改善箇所説明図

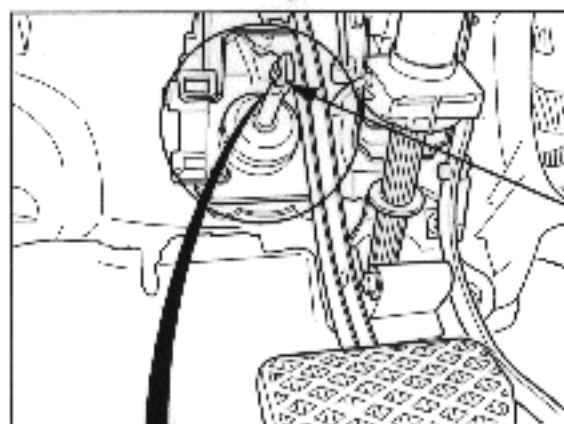
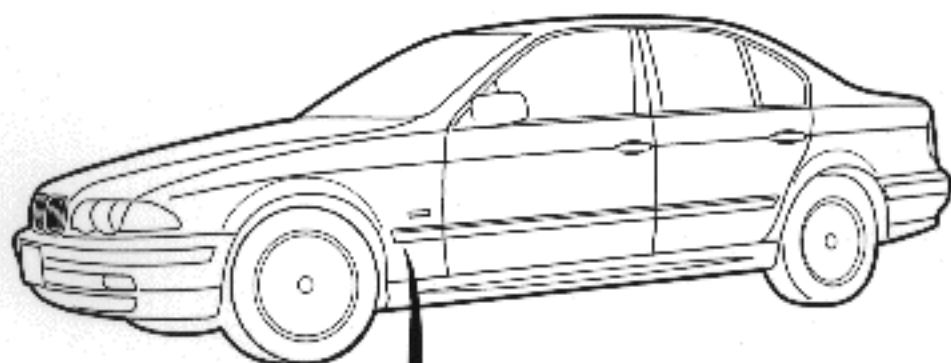
基準不適合箇所

制動装置において、ブレーキペダルとブレーキロッドを接続しているクランプの取付けに不適切なものがあり、そのままの状態で使用を続けると、最悪の場合、当該クランプが外れ、ブレーキペダルを操作してもブレーキが効かなくなるおそれがある。

改善の内容

全車両点検し、当該クランプの取り付けが不適切なものは、良品と交換し確実に取り付ける。
